CLICK150i & CLICK160

ACB150CBTM, ACB160CATN, ACB160CBTN

น้ำมันเครื่องรั่วซึมจากซีลกันน้ำมันฝั่งเรือนเครื่องยนต์ด้านขวา

**รูปภาพลักษณะปัญหา****สาเหตุของปัญหา**

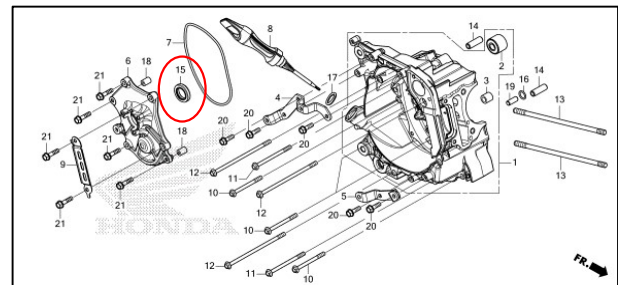
- ☞ น้ำมันเครื่องรั่วซึมจากซีลกันน้ำมันฝั่งเรือนเครื่องยนต์ด้านขวา

- ☞ ซีลกันน้ำมันชนกับไกด์ในระหว่างการประกอบ ทำให้ซีลเสียรูปและทำให้น้ำมันรั่วซึมออกมาได้

- ☞ ยกระดับวิธีการประกอบซีลกันน้ำมัน เพื่อป้องกันความเสียหายระหว่างการประกอบ
☞ อบรมพนักงานประจำจุดประกอบเพื่อชี้แจงปัญหาและวิธีการแก้ไข
